**Contribution à l'enquête publique sur le projet de révision du
 Plan Local d'Urbanisme de Villejuif
 8 novembre 2015**

*Le compromis sur la ZAC Campus Grand Parc
tel que retranscrit par la SADEV sur une carte récente.*

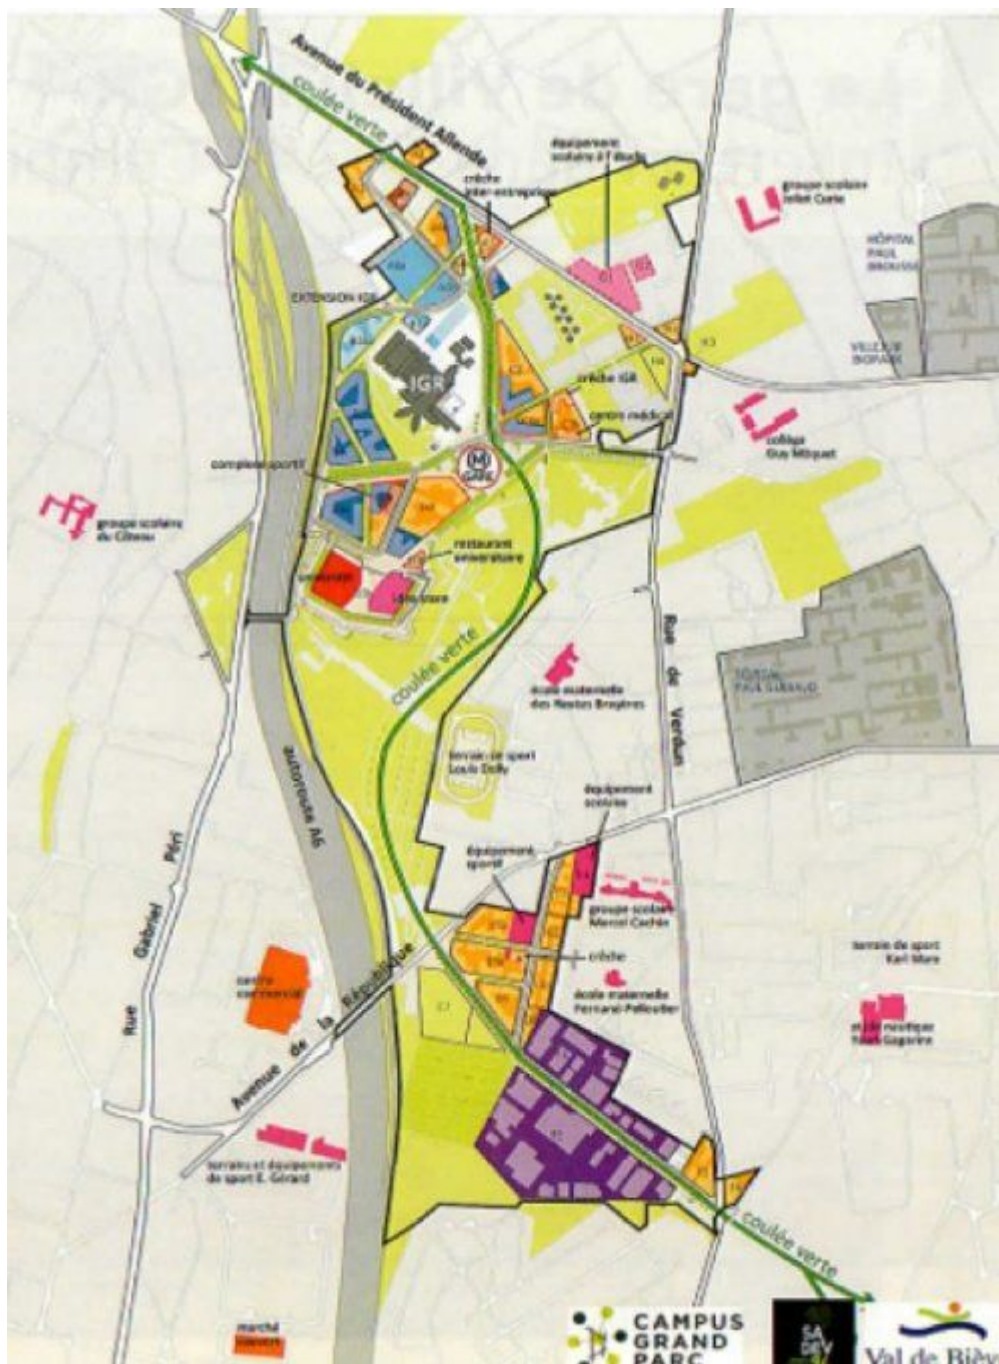
c. La continuité de la trame verte Bièvre-Lilas doit être inscrite au PLU. Or, malgré les observations en concertation, elle n'est exprimée qu'en termes vagues et même erronés (sur la carte) dans le PLU 2015, par un arc de cercle verdâtre pointant sa concavité vers le Nord-Est, alors que ce dont il s'agit au Sdrif comme au SRCE c'est d'assurer la continuité entre le parc des Lilas à Vitry et le parc des Coteaux de la Bièvre à Gentilly, qui est au nord-ouest du parc des Hautes Bruyères.

L'Ouest du terrain des Maraichers est préservé (au sud immédiat de l'avenue de la République, à gauche). Mais tout le nord du parc est urbanisé (pentagone orange et bleu entre la station de métro « M » et la Redoute. L'urbanisation au nord de la Redoute s'opère sur un golf abandonné).

*Et la « coulée verte » se réduit, en dehors du Parc subsistant,
à une plantation d'arbres le long des avenues !*

- L'ouest des Maraichers doit être intégré dans l'OAP.
- Dans l'ignorance de ce que sera finalement le plan de la ZAC Campus Grand Parc, il doit être prescrit au PLU qu'il doit prévoir le passage d'une bande en pleine terre d'au moins 20 mètres de large, herbacée et arborée, assurant la continuité de la trame verte entre le parc des Hautes Bruyères et la route départementale, jusqu'en face du parc du 8 mai. Cette prescription doit figurer dans le règlement de la Zone UAa et dans l'OAP.
